Добавление 106: Правила № 107

Пересмотр 5 – Поправка 5

Дополнение 6 к поправкам серии 05 – Дата вступления в силу: 22 июня 2017 года

Единообразные предписания, касающиеся официального утверждения транспортных средств категории М₂ или М₃ в отношении их общей конструкции

Рис. 12В

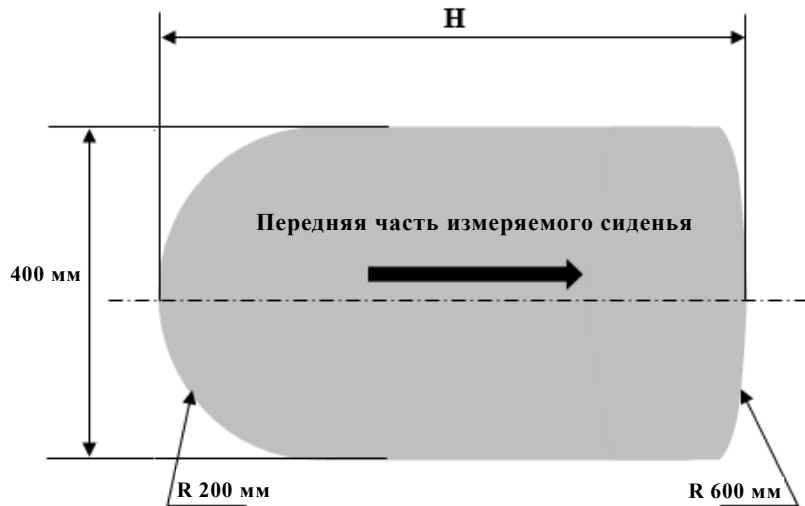
Приложение 4, рис. 12 изменить следующим образом:

Контрольный шаблон для измерения точки Н
(см. приложение 3, пункт 7.7.8.4.2)

Толщина шаблона: максимум 5 мм
